ACUERDO No. 806 12 de noviembre de 2015

Por el cual se aprueba la incorporación del cambio en los límites de generación y absorción de potencia reactiva de las centrales de generación Guatapé, La Tasajera, Porce 2, Esmeralda, Troneras, Guadalupe IV, Playas y las respectivas curvas de carga

Curva de capabilidad Guatapé Unidades 1,3,4,5,6,7,8

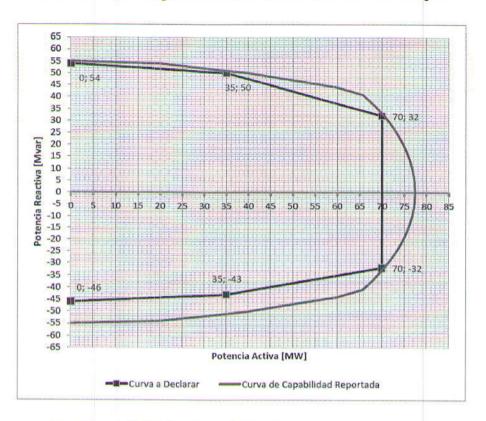
PRIMERO. Aprobar la declaración de una nueva curva operativa de carga de las centrales de generación Guatapé, La Tasajera, Porce 2, Esmeralda, Troneras, Guadalupe IV, Playas, en las que se define la capacidad para entrega y absorción de potencia reactiva de la unidad en función de la potencia activa generada.

Parámetros a modificar unidades 1, 3, 4, 5, 6, 7 y 8 de la central Guatapé:

Unidad	Parámetro a Modificar	Q [MVar]
	Cap Gen Reactivos (Mvar) en 0 MW	54
	Cap Abs Reactivos (Mvar) en 0 MW	-46
GUATAPÉ 1, 3, 4, 5, 6, 7 y 8	Cap Gen Reactivos (Mvar) en 35 MW	50
	Cap Abs Reactivos (Mvar) en 35 MW	-43
	Cap Gen Reactivos (Mvar) en 70 MW	32
	Cap Abs Reactivos (Mvar) en 70 MW	-14
